RESOLUCIÓN N° 002092 (24 SEP. 2024)

“Por la cual se resuelven unos recursos de reposición interpuestos en contra de la Resolución 1351 del 5 de julio de 2024 y se toman otras determinaciones”

Por medio de la Resolución 1351 del 5 de julio de 2024, esta Autoridad Nacional autorizó la modificación de la Licencia Ambiental otorgada mediante Resolución 1326 del 05 de agosto de 2020 (modificación 1 de la Licencia Ambiental del proyecto UPME 01 de 2013 (Soacha – Tequendama).

Figura 9 Ingreso Acc-306 a torre 306

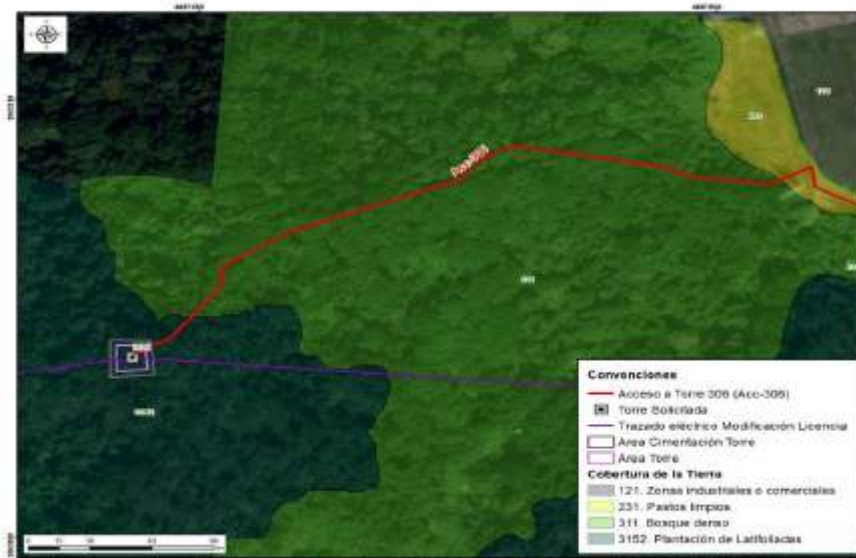
Respecto a lo señalado por ANLA frente a la discrepancia entre lo mencionado en el capítulo 3 del complemento del EIA y lo presentado en el MAG sobre la rocería planteada, se aclara que no se realizarán actividades de mantenimiento tipo rocería, teniendo en cuenta las características mencionadas anteriormente y, por lo tanto, parte del acceso no se incluyó en la capa “área proyecto” del MAG y, por lo tanto, parte del acceso no se incluyó en la capa “área proyecto” del MAG. Por lo anterior, se aclara que la diferencia advertida por la autoridad obedece a un error involuntario con lo presentado en el MAG.

Con base en los argumentos mencionados, se concluye que el camino/sendero existe por estar dentro de las coberturas de pastos limpios, bosque denso y plantación latifoliada. Asimismo, que este no requiere realizar actividades de mantenimiento tipo rocería y aprovechamiento forestal, siendo procedente que ANLA viabilice ambientalmente el acceso requerido por GEB para el sitio de torre 306.

Figura 30 Individuos autorizados aprovechamiento forestal torre 311

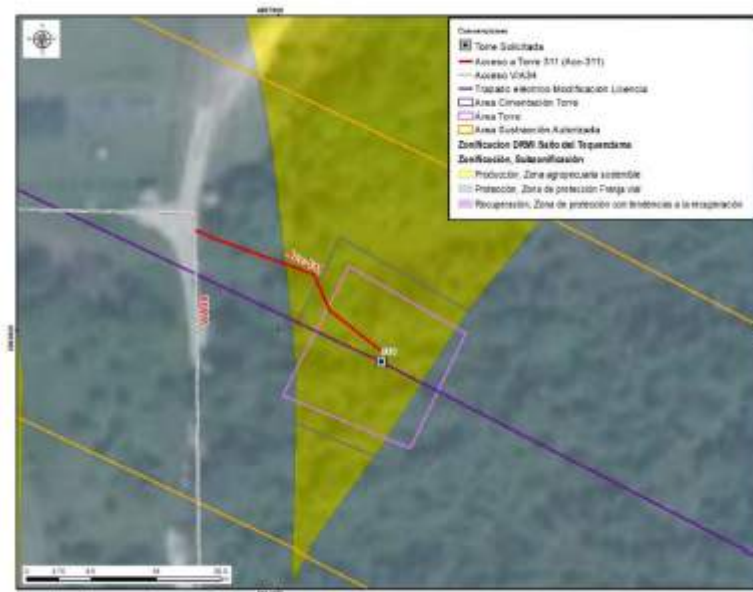
Respecto a lo mencionado por ANLA en sus argumentos en cuanto a la discrepancia entre lo evidenciado en la visita de evaluación y lo presentado en el MAG sobre la rocería planteada, se aclara que se realizarán actividades de mantenimiento tipo rocería, teniendo en cuenta las características mencionadas anteriormente y, por lo tanto, se considera que se presenta consistencia con lo reportado en el MAG. Al respecto, es pertinente aclarar que
